## CPU 基板変更のお知らせ (U-X 形)

| 件<br>名 | CPU 基板変更の<br>お知らせ (U-X 形) | 発行日付                                                                     | 2022 年 10 月 6 日 |

### 6. CPU 基板外観

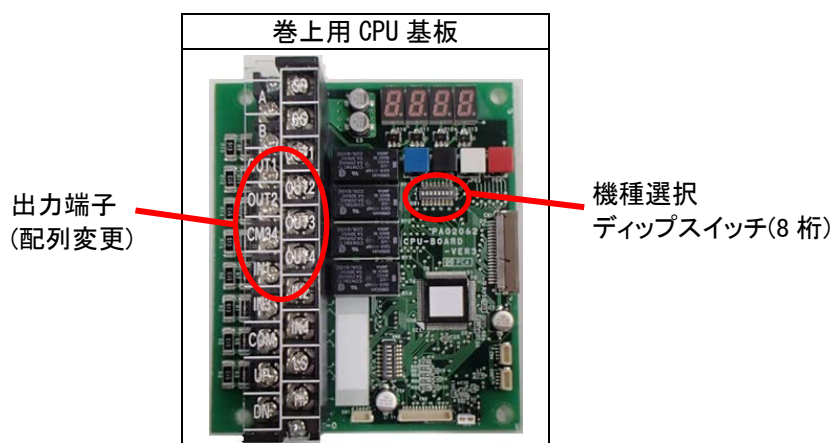
1. 内容  
U-X 形 巻上用 CPU 基板を変更致します。
2. 対象
  - ①製品：U-X 形(耐圧防爆形) 全機種
  - ②部品：U-X 形(耐圧防爆形) 巻上用 CPU 基板
3. 切替対象と時期
  - ①製品：2022 年 9 月生産分より変更。
  - ②部品：(同上)
4. 変更理由  
電子部品の生産中止代替です。
5. 変更点及び注意点
  - (1) 出力端子の配列が変更となります。  
CPU 基板交換時は配線変更が必要です。詳細は取扱説明書をご参照下さい。
  - (2) 機種選択ディップスイッチが 4 桁から 8 桁に変更となります。  
ホイス製品は工場出荷時に設定しておりますが、CPU 基板を交換する際は設定が必要です。  
設定方法は取扱説明書をご参照下さい。正しく設定されない場合、運転できないことがあります。
  - (3) 運転周波数の設定範囲が変更となります。

|         | 旧品                          | 切替品    |
| 巻上低速周波数 | 9～30Hz                      | 9～60Hz |
| 巻下低速周波数 | 3t 以下：6～20Hz<br>5t 以上：6～9Hz | 6～9Hz  |

- (4) 運転操作、取付寸法は従来通りで変更はありません。
